CONCOURS D'IDÉES POUR L'AMÉNAGEMENT DU QUARTIER DE LA CITÉ, A LAUSANNE

Ve prix : projet « La Cathédrale... » de M. *Marc Piccard*, architecte, à Lausanne.

Jugement du jury :

Plan général. — 1 : 2000.

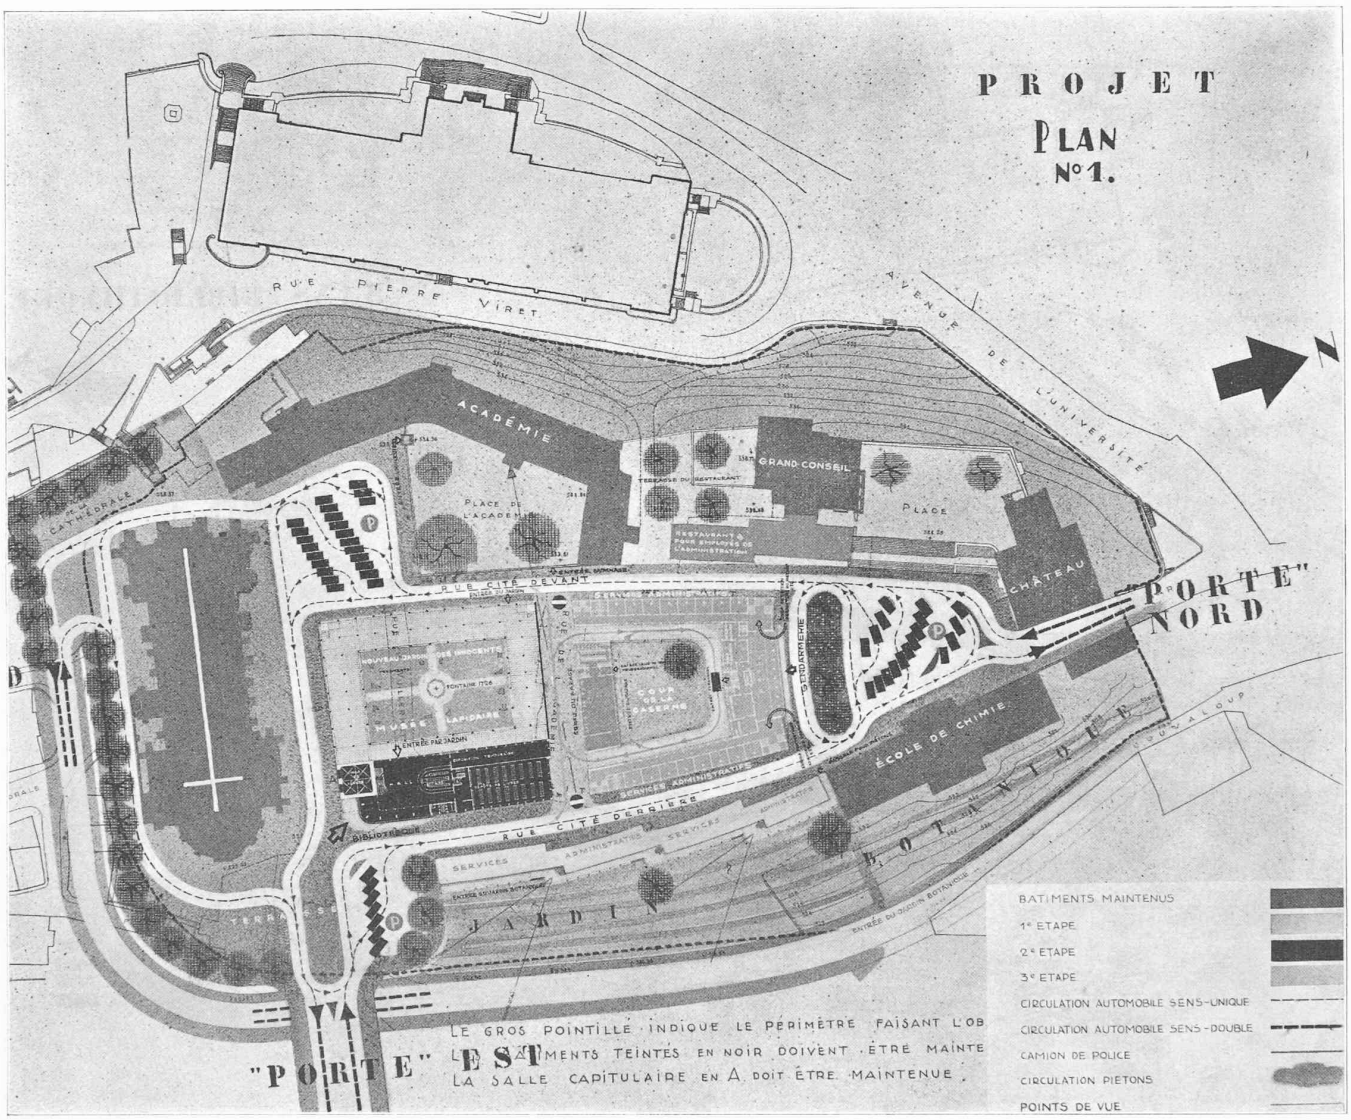
L'idée de souligner la ligne du plateau de la Cité, des côtés est et sud, est intéressante. En revanche, il n'est pas admissible de lui sacrifier l'avenue Menthon, qui est l'accès le moins raide de la Cité, et de le remplacer par un circuit détourné. Le développement du musée lapidaire est trop considérable par rapport aux bâtiments d'administration. Les décrochements de la lignée est ne manquent pas d'ingéniosité; les bâtiments sont bien à l'échelle du quartier.

L'auteur a donné une importance exagérée à certaines questions secondaires dans le cas présent (circulation).

L'étude de l'utilisation rationnelle des terrains pour l'administration est négligée à certains points de vue (superficie, distance entre bâtiments).

La Bibliothèque est insuffisante.
